E. prot. DVA - 2015 - 0024720 del 02/10/2015

**PRESENTA OSSERVAZIONE AL PROGETTO DEL NUOVO SVINCOLO
AUTOSTRADALE DI PESARO SUD PUBBLICATO IN DATA 28/07/2015**

SVINCOLO DI
PESARO SUD

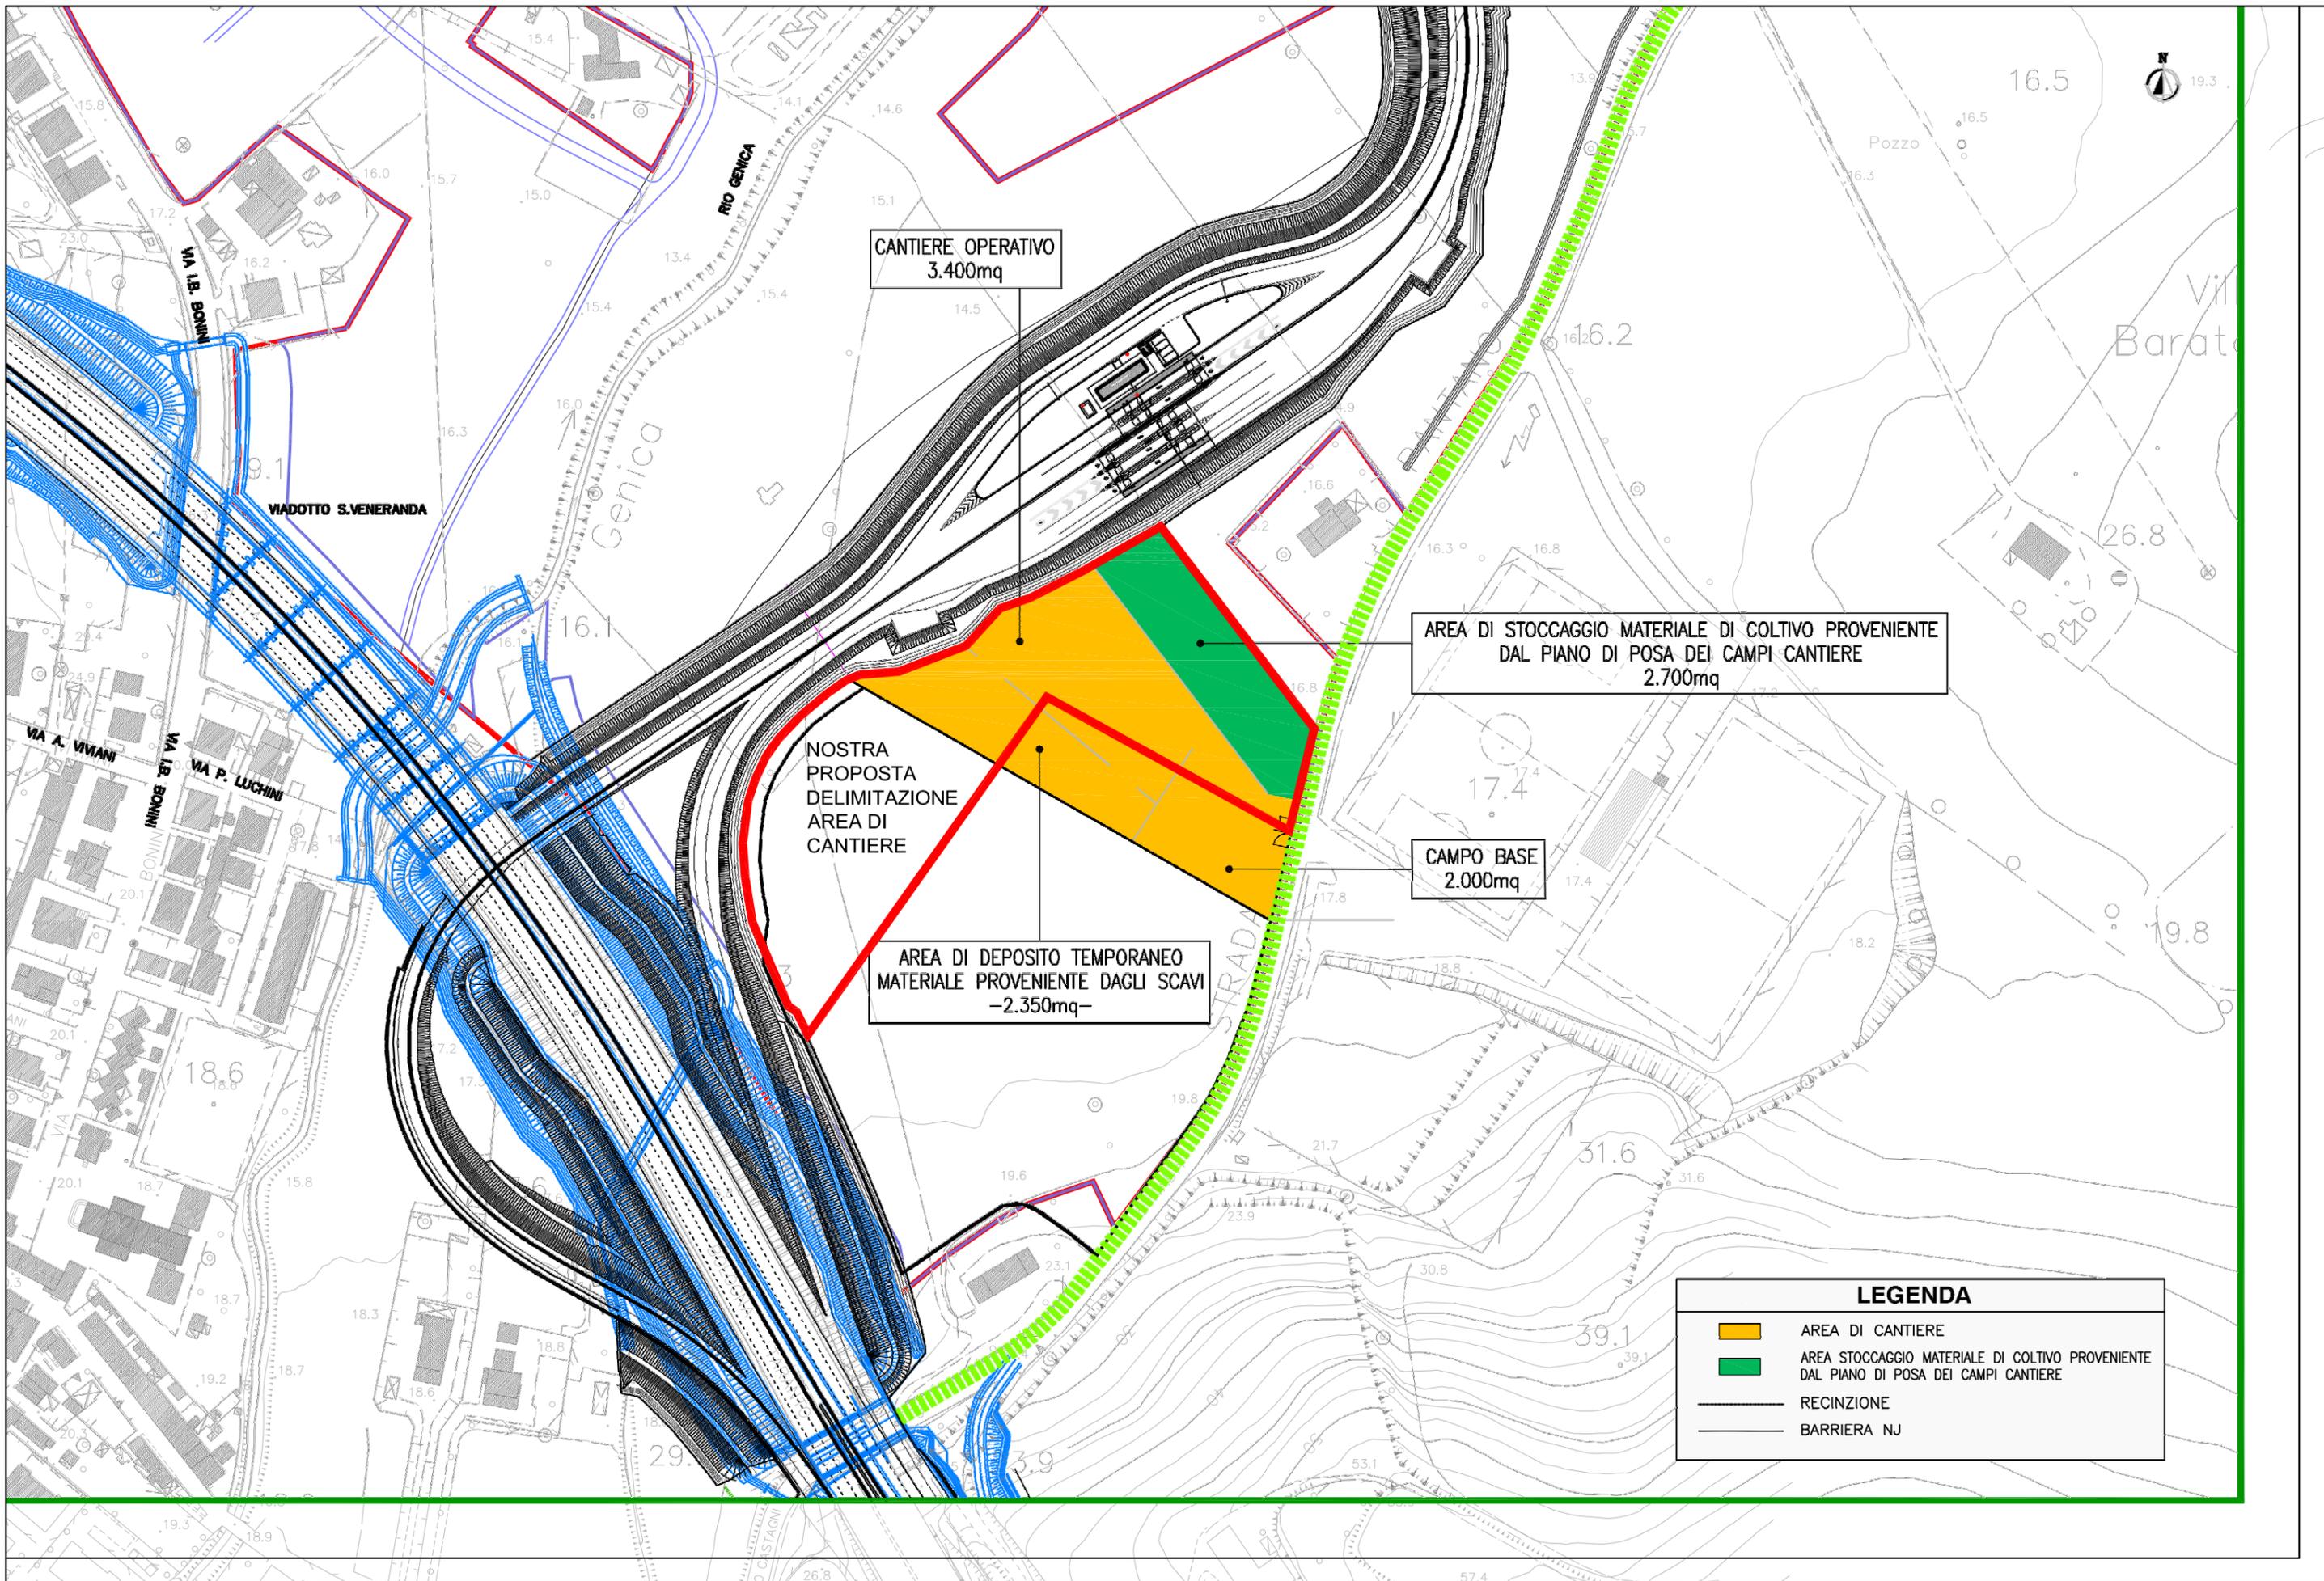
Altra richiesta di modifica riguarda l'area di cantiere, come di seguito precisato: il Consorzio intende richiedere al Comune di Pesaro una Variante al P.P. U.M.I. 881, al fine di individuare un'area residenziale lungo Strada Pantano, al fine di ridurre le volumetrie, e di conseguenza le altezze dei fabbricati previsti lungo Via Bonini.

A tal proposito si allega Planimetria (VEDI ALLEGATO 4).

Figura 11 - Elementi di progetto e tipizzazione delle rotatorie

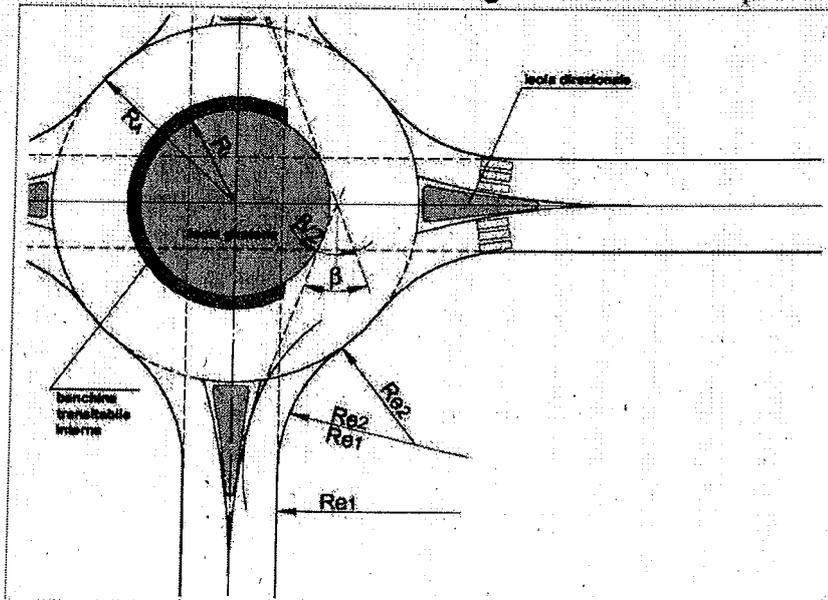
Tale proposta consiste innanzitutto nel posizionare l'uscita della rotatoria verso l'ingresso del Casello a 90° rispetto all'asse della rotatoria stessa, come è previsto dal D.M. 24/07/2006, consentendo così un ingresso rettilineo (VEDI ALLEGATO 5), invece di essere in curva come nel progetto di Soc. Autostrade. La nostra soluzione comporta, oltre ad un accesso più agevole, un percorso leggermente più breve e quindi minore area di occupazione di suolo con conseguente riduzione di costi.
